**Piano Urbanistico Generale del Comune di Mesola, adottato, ai sensi dell'art. 46 della L.R.  
24/2017, con Deliberazione di Consiglio Comunale n. 36 del 29/07/2022.**

**PARERE MOTIVATO ai sensi dell'art. 46 della L.R. 24/2017.**

### **Raccolta dei verbali delle sedute di Comitato e di Struttura Tecnica Operativa convocate per l'esame del PUG del Comune di Mesola**

VERBALE I° SEDUTA DEL 18/08/2022.

### Osservazione (n.2.3)

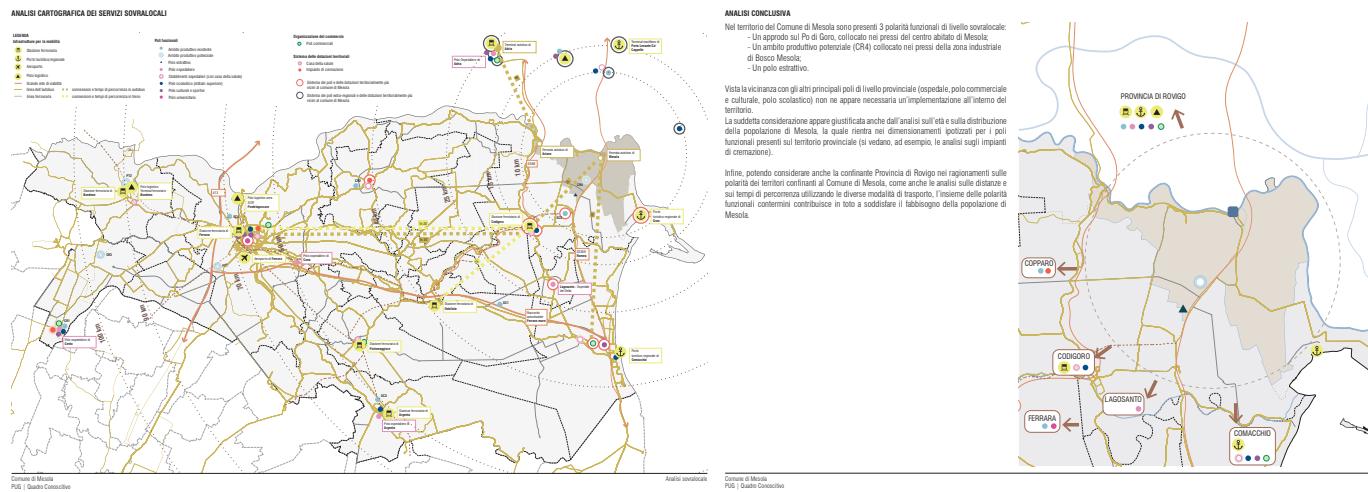
Estendere la valutazione anche ai territori limitrofi per quelle funzioni/servizi a valenza sovralocale non presenti nel Comune (es. impianti di cremazione)

Approfondire le valutazioni condotte sull'idoneità delle Dotazioni Territoriali dei centri abitati principali, predisponendo un'analisi puntuale in merito alle caratteristiche prestazionali, alle condizioni di accessibilità, alla multiprestazionalità e flessibilità, traendo da tale approfondimento una sintesi diagnostica finalizzata ad individuare nella SQUEA concreti obiettivi di adeguamento/miglioramento da perseguire nelle azioni previste dal Piano. Si precisa che la necessità di approfondire il sistema dell'accessibilità territoriale e della mobilità è specifica disposizione del PTCP

Si accoglie la richiesta di approfondimento, mediante la redazione di **schede diagnostiche dedicate al sistema delle dotazioni**, che le analizza sotto il profilo qualitativo sia singolarmente che per insiemi riferiti ai diversi centri abitati.

### Osservazione (n.2.2)

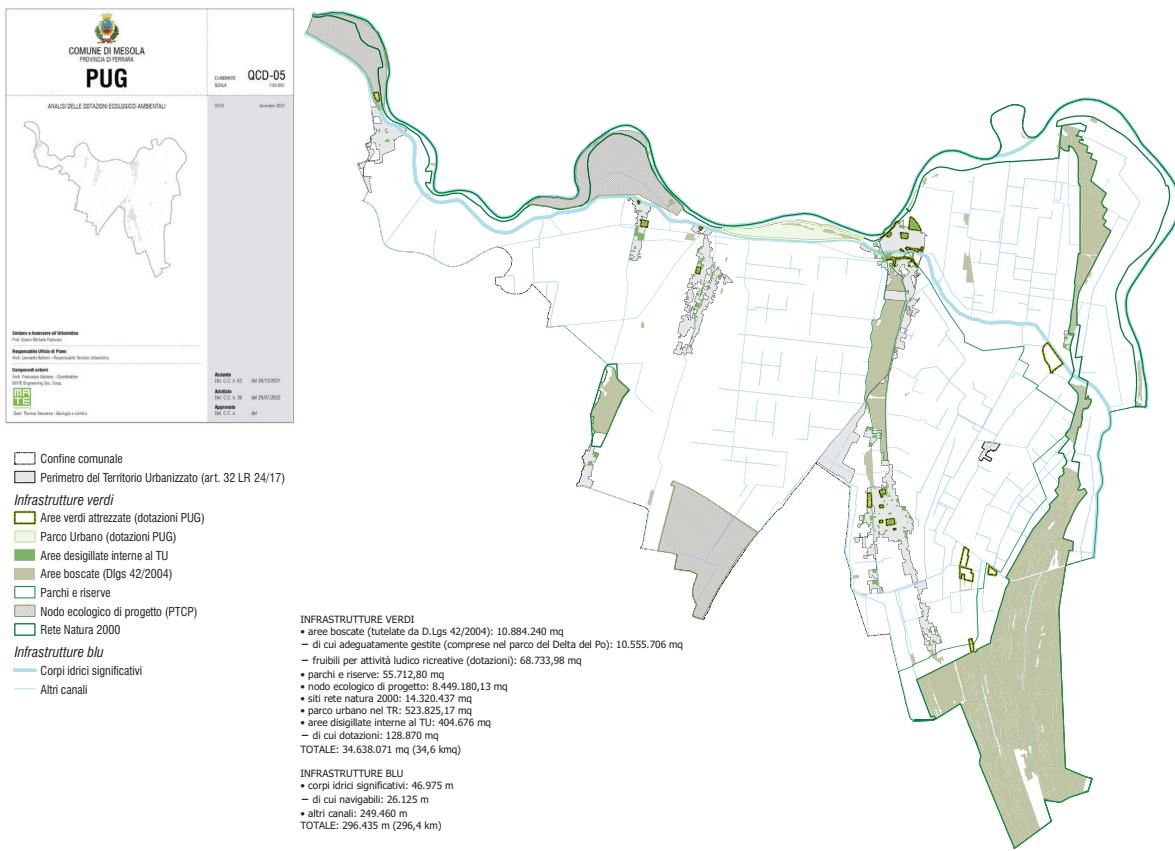
Estendere la valutazione anche alle dotazioni ecologico-ambientali e al fabbisogno di ERS/ERP

Si propone di produrre una **schedatura delle dotazioni ecologiche ambientali esistenti**;

#### ARIANO FERRARESE

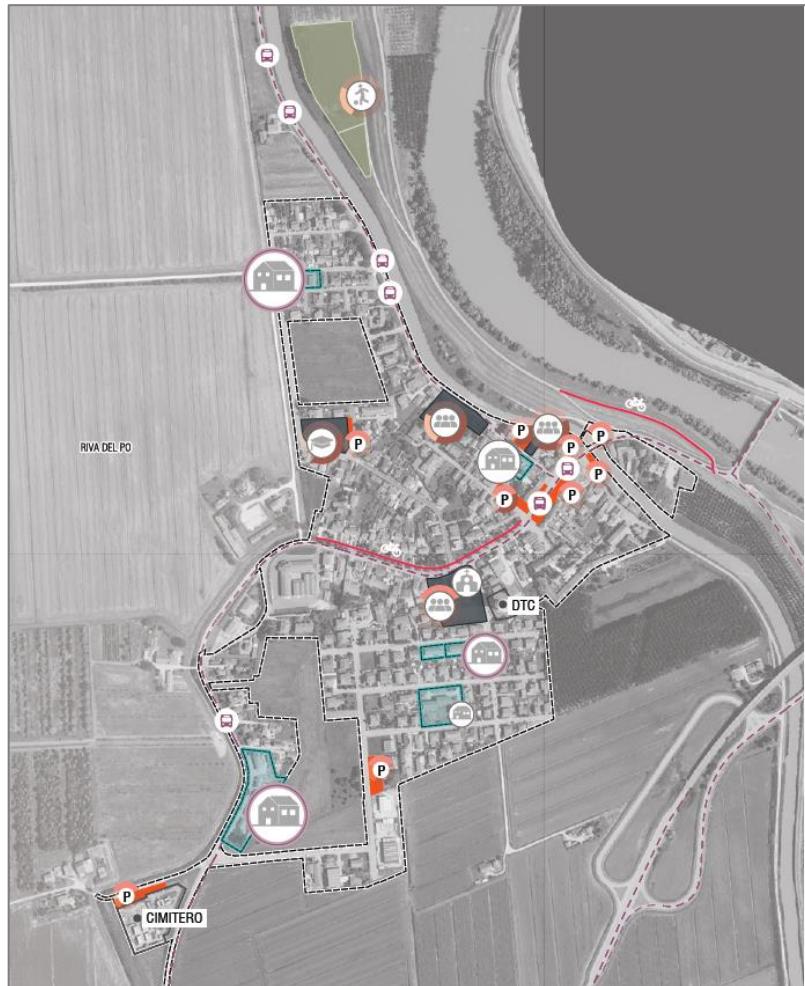
Si chiede conferma che si intenda accogliere l'invito a stralciare i tre tratti di viabilità limitrofi al territorio rurale indicati con i N. 1-2-3 nelle *"Controdeduzioni alle osservazioni del PTU"*.

## MESOLA

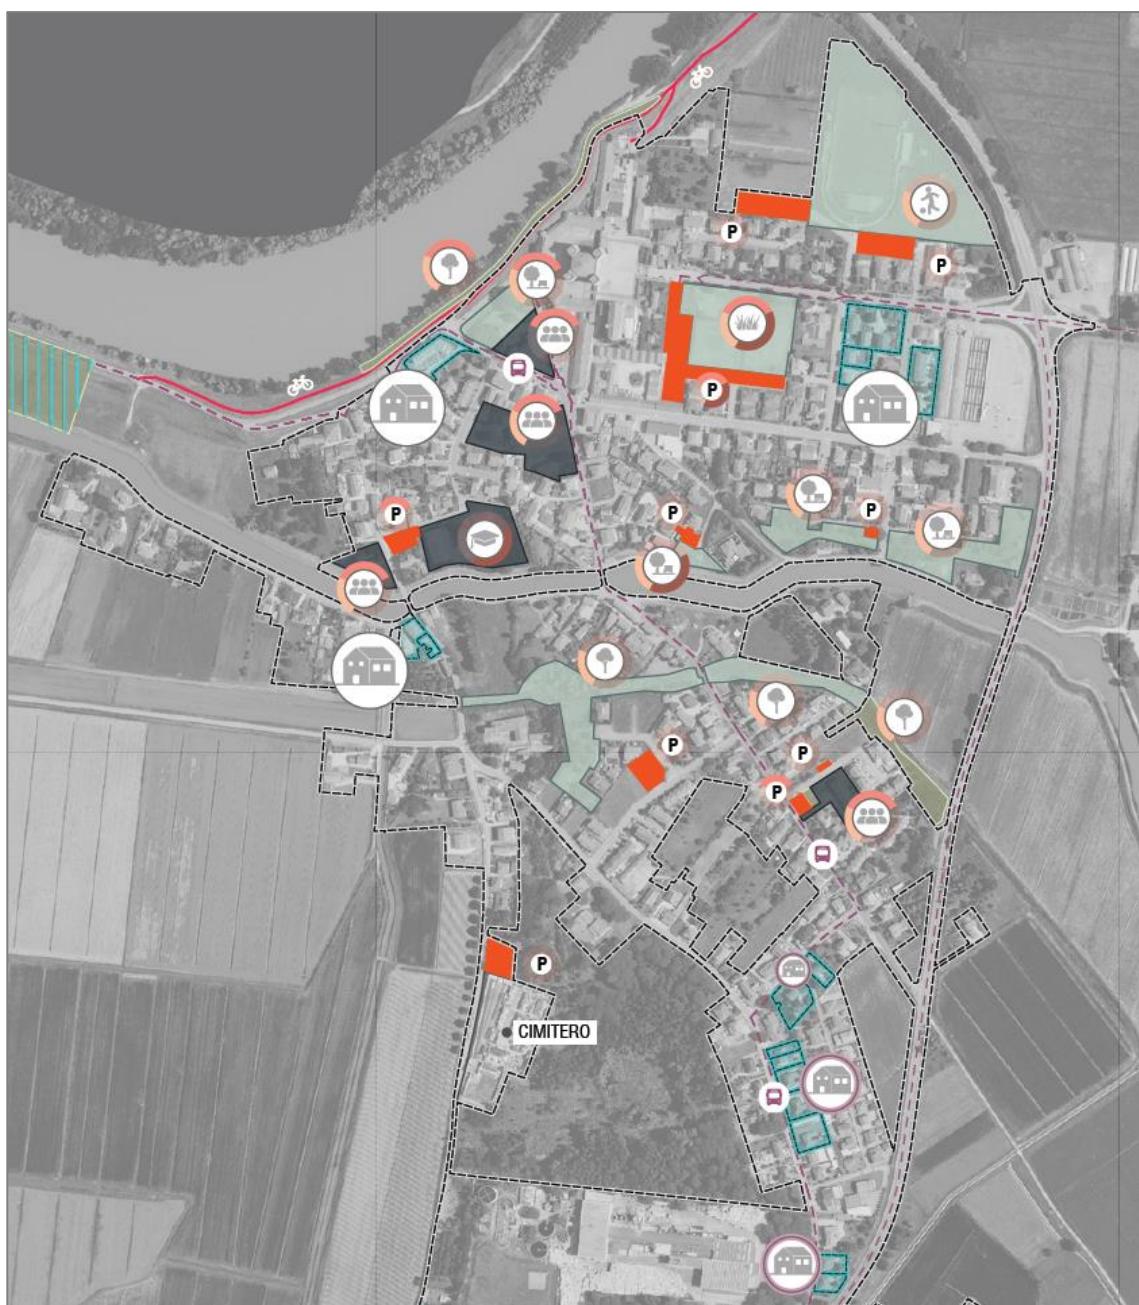
Si chiede conferma che si intenda accogliere l'invito a stralciare i tre tratti di viabilità limitrofi al territorio rurale indicati con i N. 17-18-20 nelle *"Controdeduzioni alle osservazioni del PTU"*.

#### BOSCO MESOLA

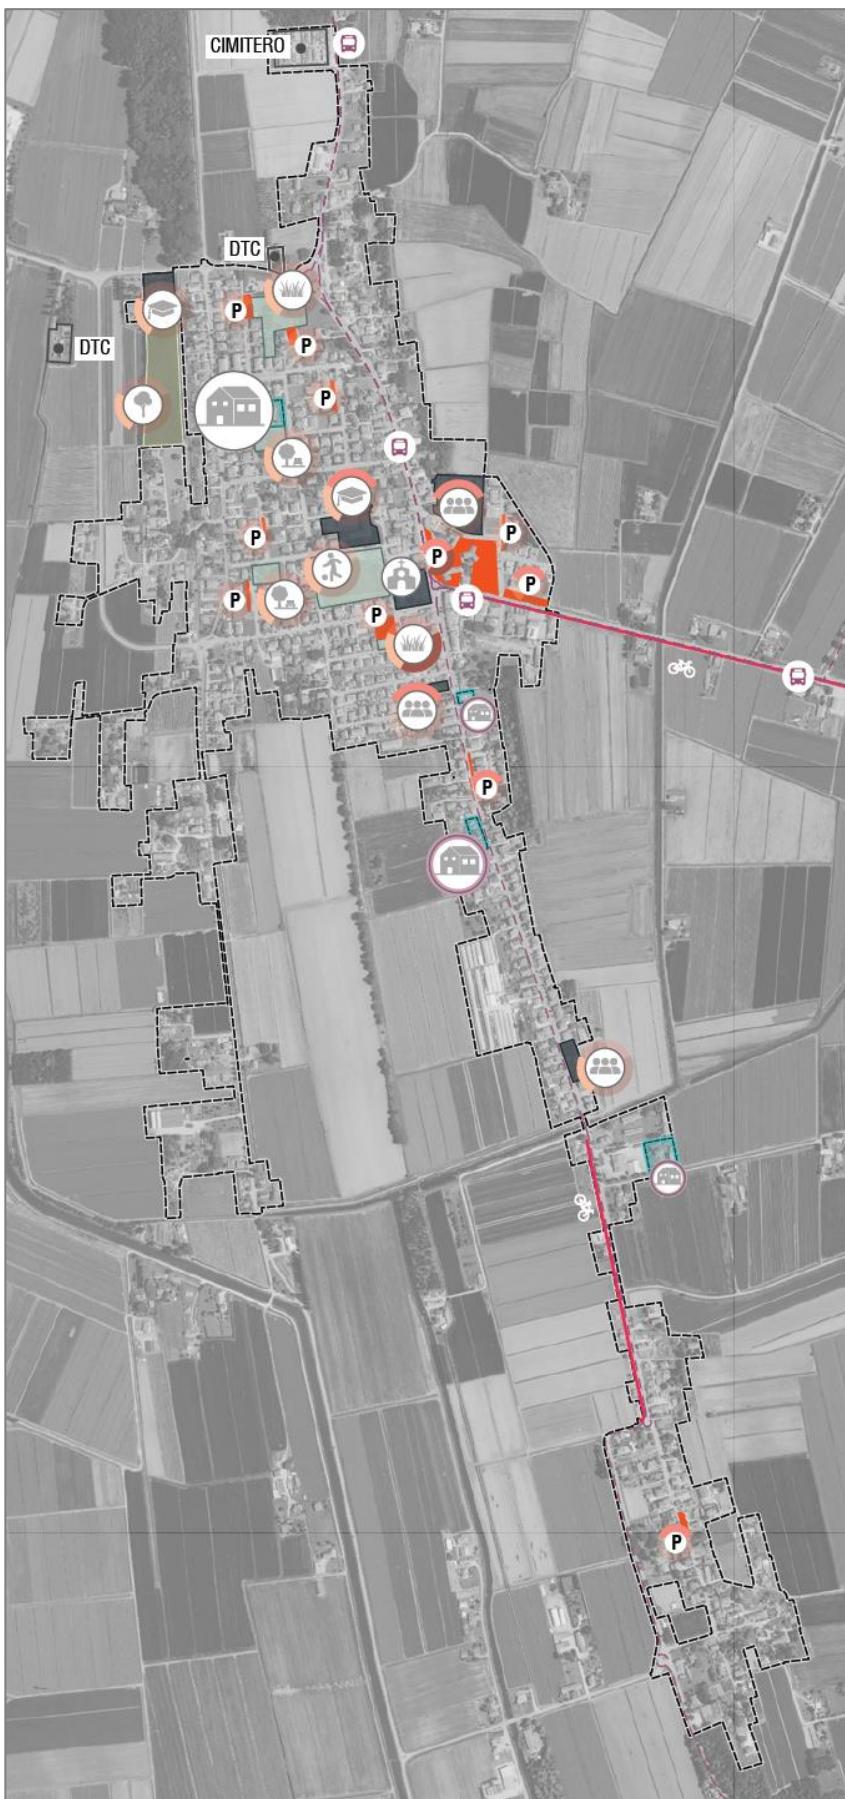
Si chiede di stralciare l'area del cimitero e quella dell'acquedotto, in quanto dotazioni pubbliche che non presentano caratteri urbani.

Si chiede di eliminare le aree permeabili esterne al perimetro del territorio urbanizzato del previgente PSC, così come quelle insediate con funzioni agricole; si invita altresì a valutare l'opportunità di individuare come "aree permeabili" quelle di dimensioni significative rilevabili soprattutto nel margine verso il territorio rurale.

## SANTA GIUSTINA

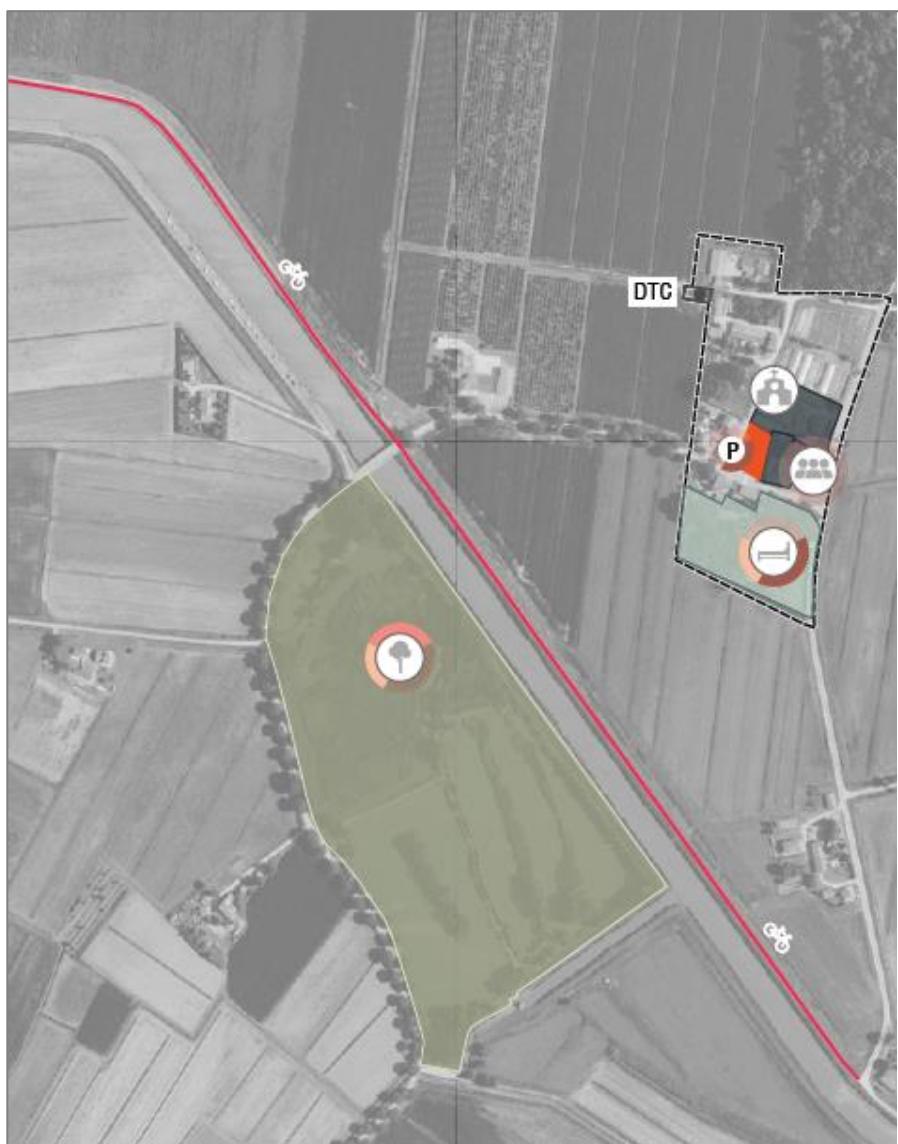
Si prende atto che l'Allegato 1 al Quadro conoscitivo *"Schede di analisi diagnostica delle dotazioni territoriali"* rileva la presenza di attrezzature e spazi a servizio della comunità: un centro sociale, un ostello ed un luogo di culto. È anche presente un percorso ciclabile lungo l'argine del Canal Bianco. Si precisa che la vicina oasi naturale di Torre Abate si connota quale dotazione ecologico-ambientale.

Si chiede di stralciare dal perimetro del territorio urbanizzato l'area permeabile non edificata adibita ad attività orticola.
